# 改善箇所説明図

## 基準不具合発生箇所

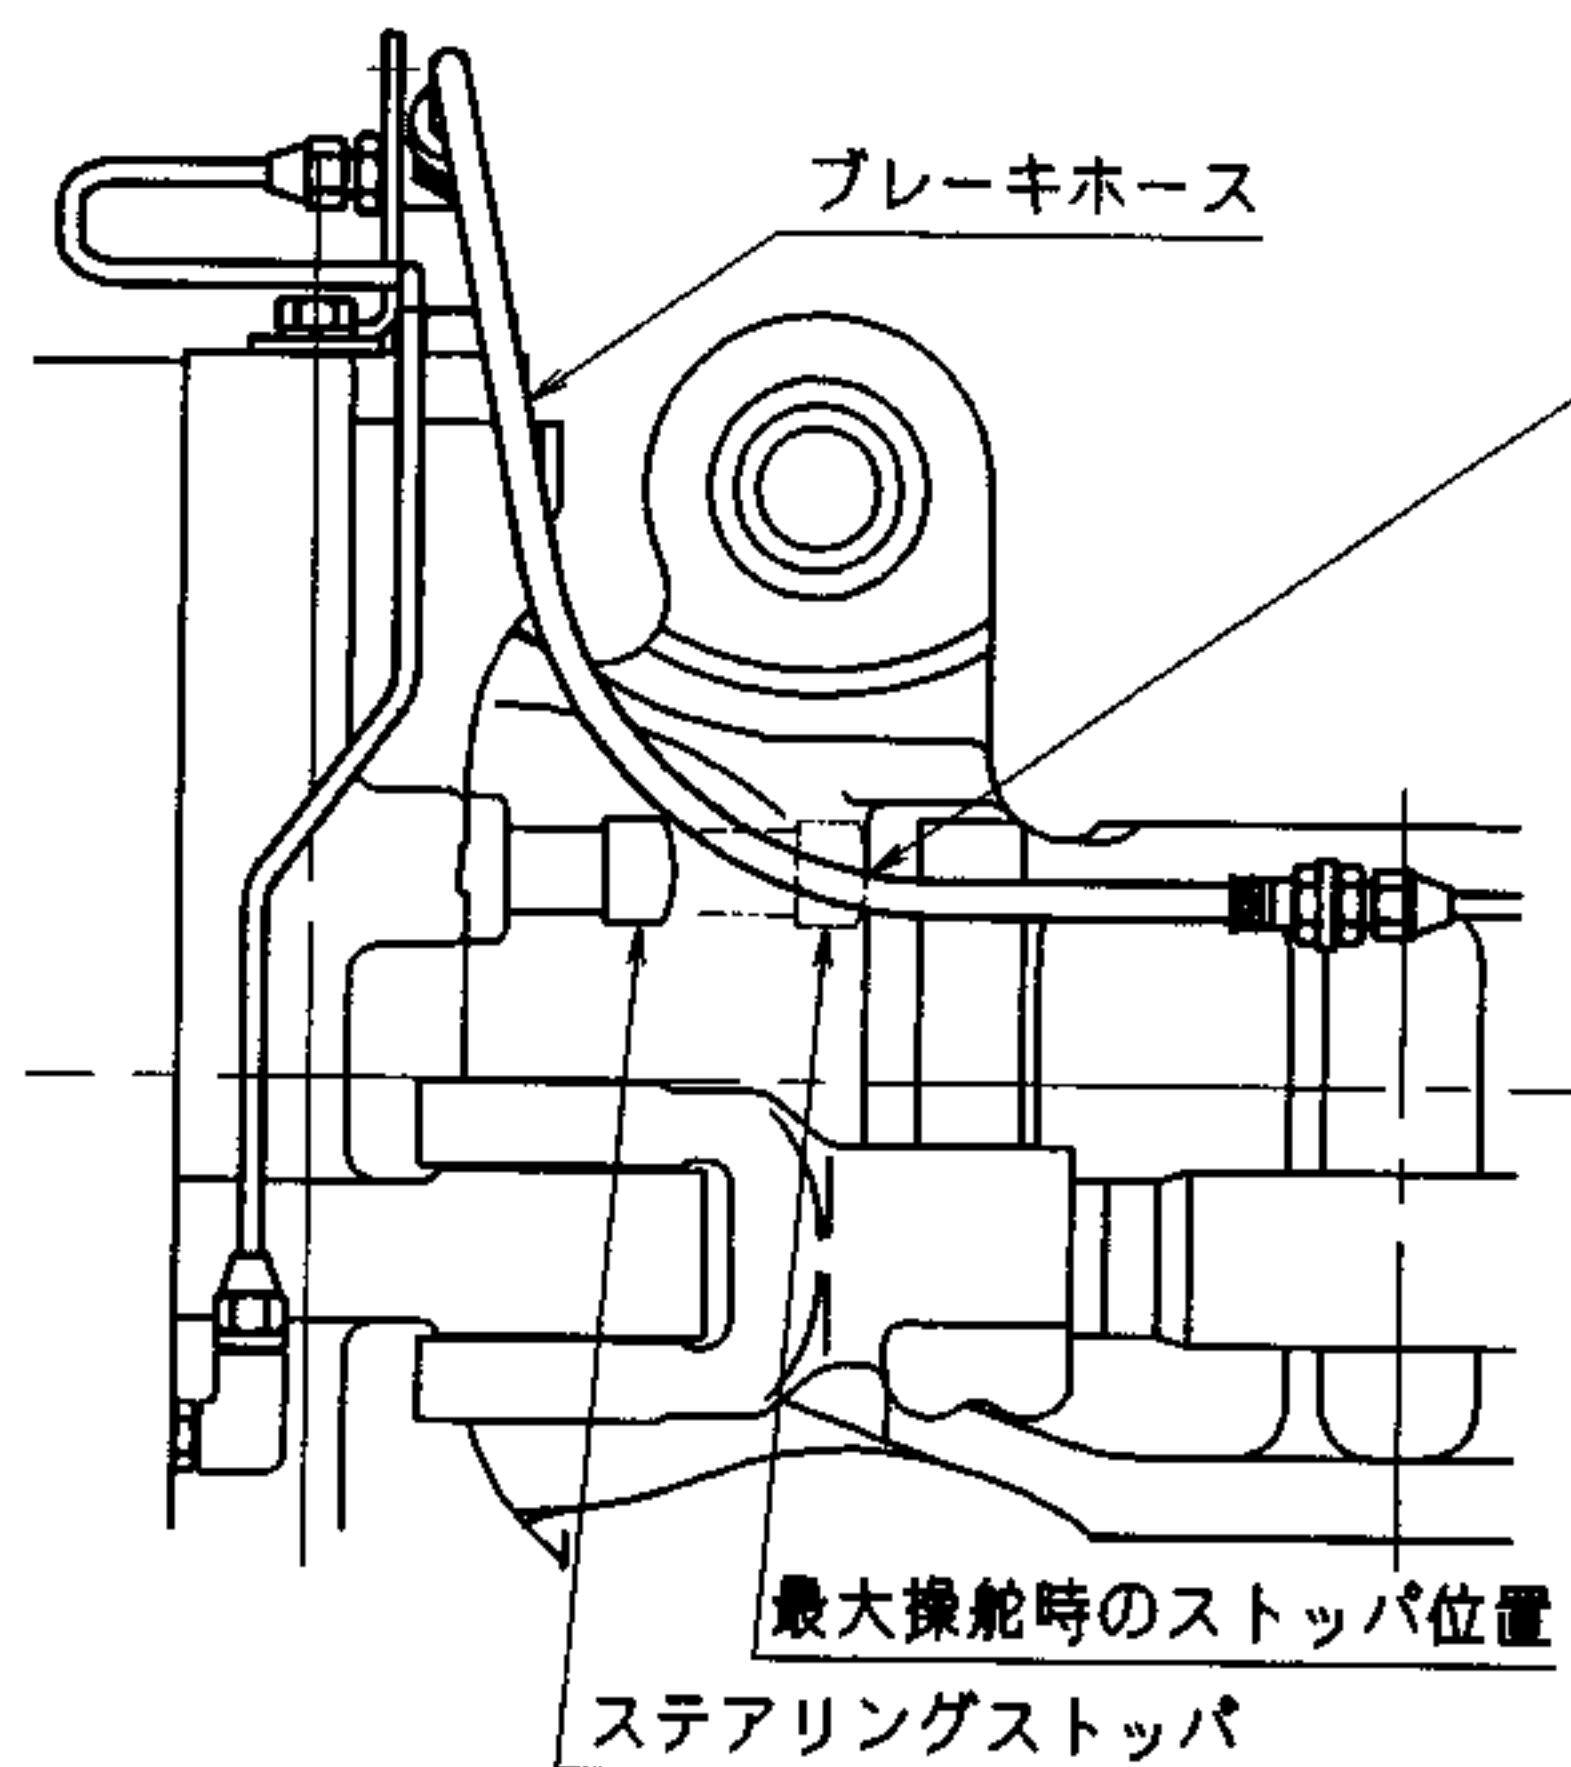
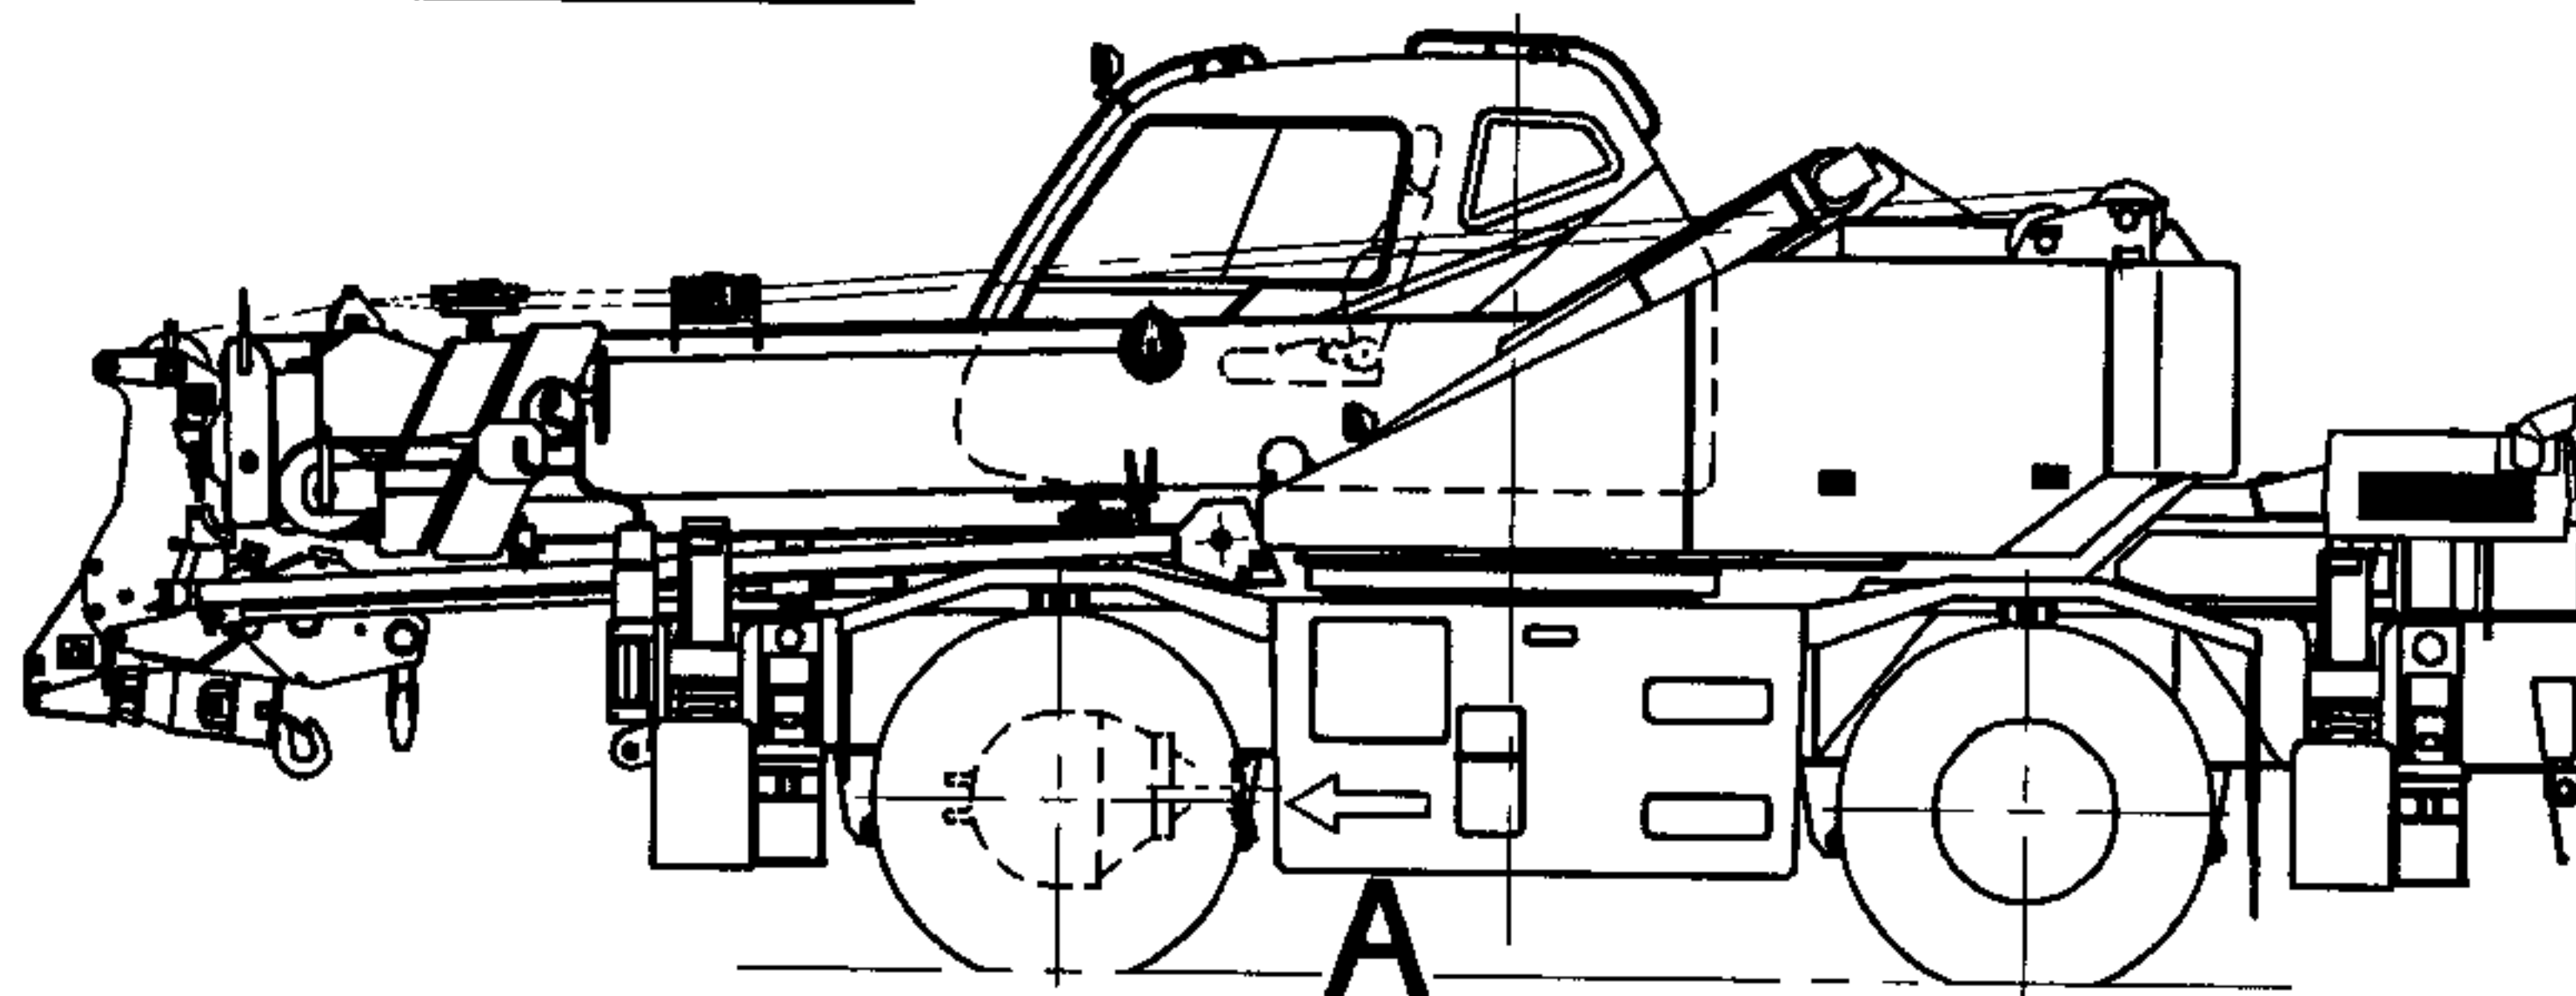
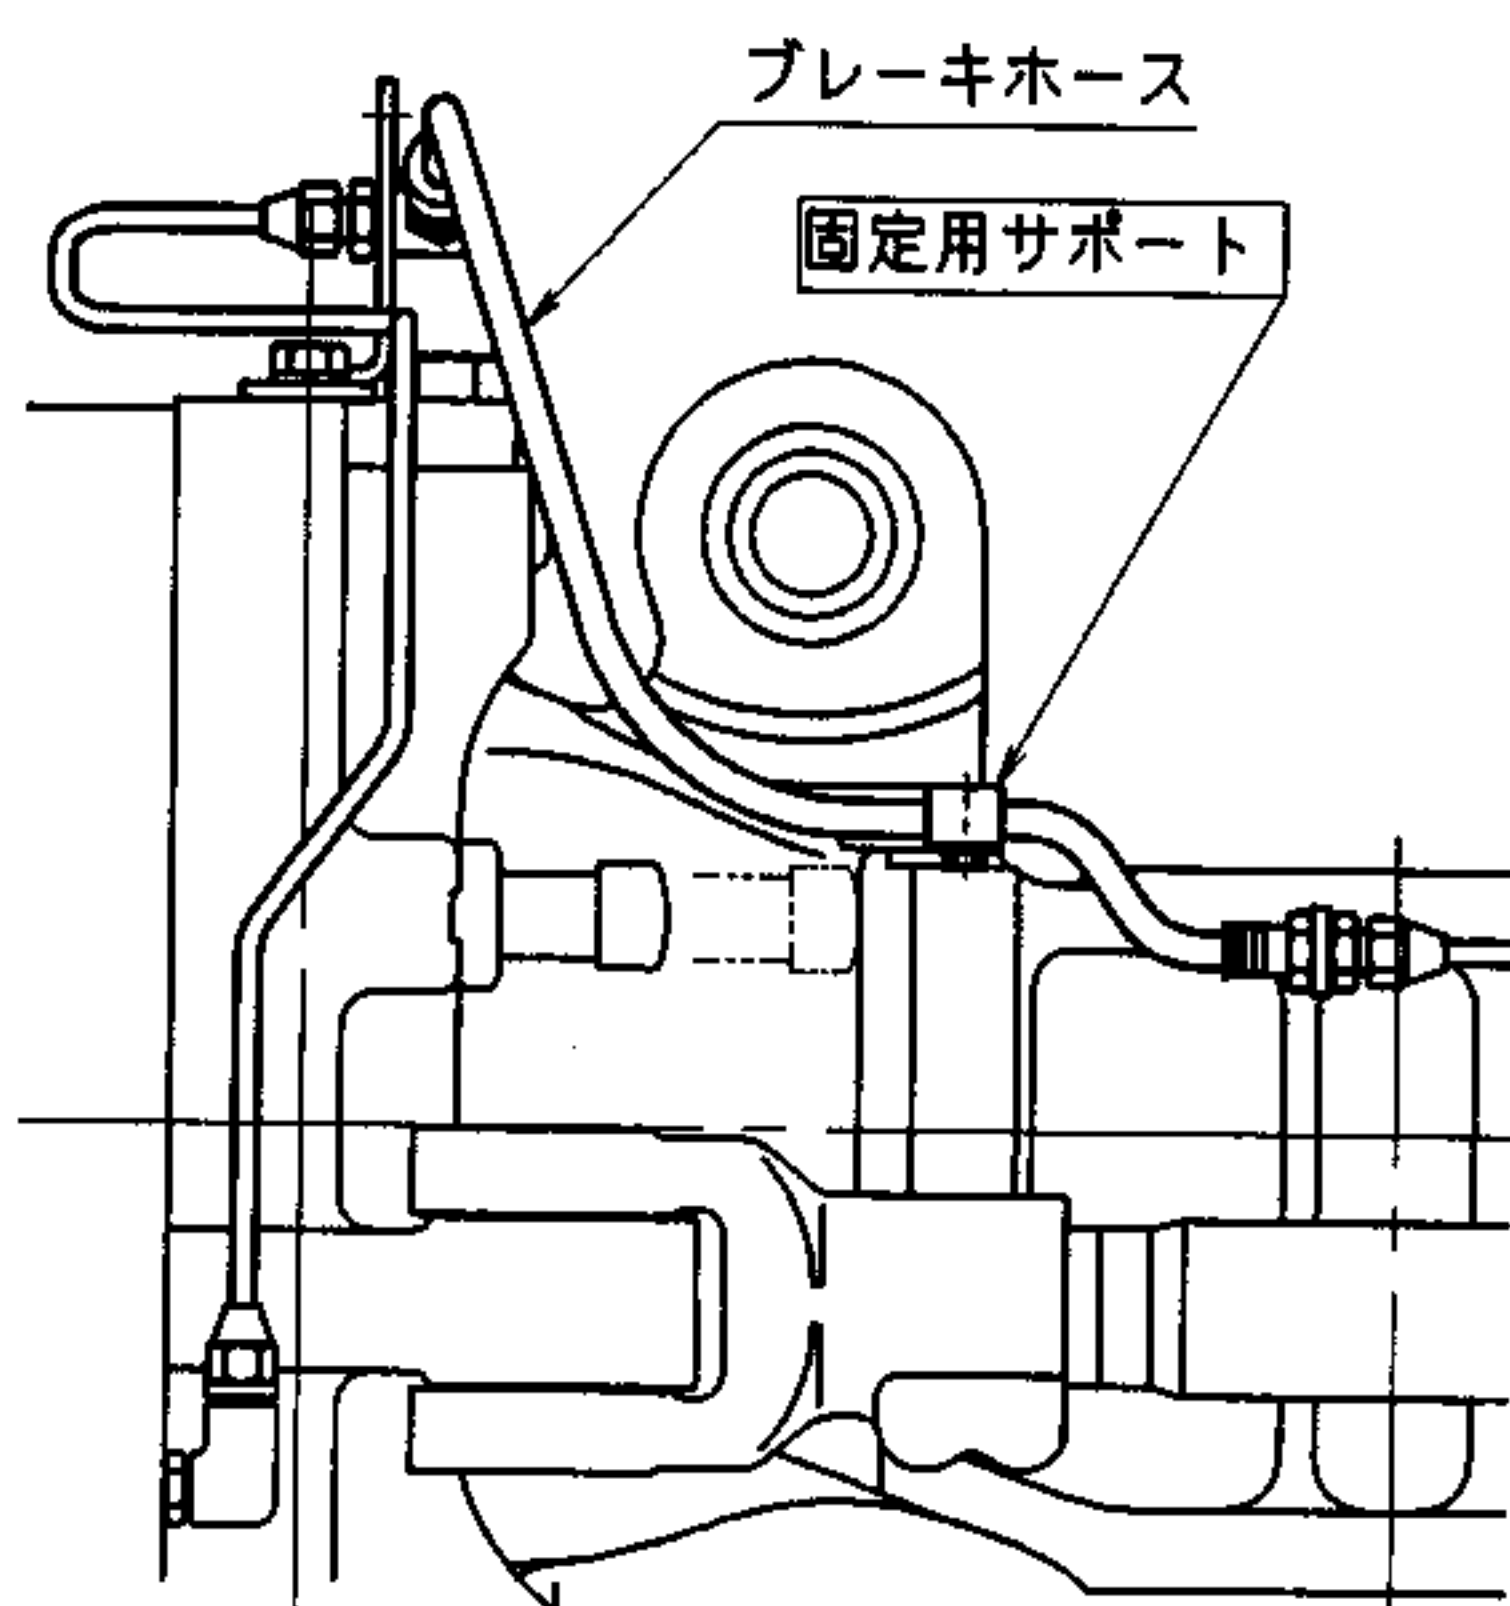
ブレーキホースの固定構造が不適切なため、整備作業等によりブレーキホースの交換を行った際、誤ってブレーキホースが振じった状態で取付けられることがある。そのため、ステアリングを最大操舵に操作した場合、ブレーキホースがステアリングストッパと干渉して損傷し、最悪の場合、ブレーキ液が漏れて制動力が低下するおそれがある。

1. 全車両、ブレーキホースを点検し、損傷しているものは新品と交換する。
2. アクスルハウジングにブレーキホースの固定用サポートを追加する。

は、追加部品を示す
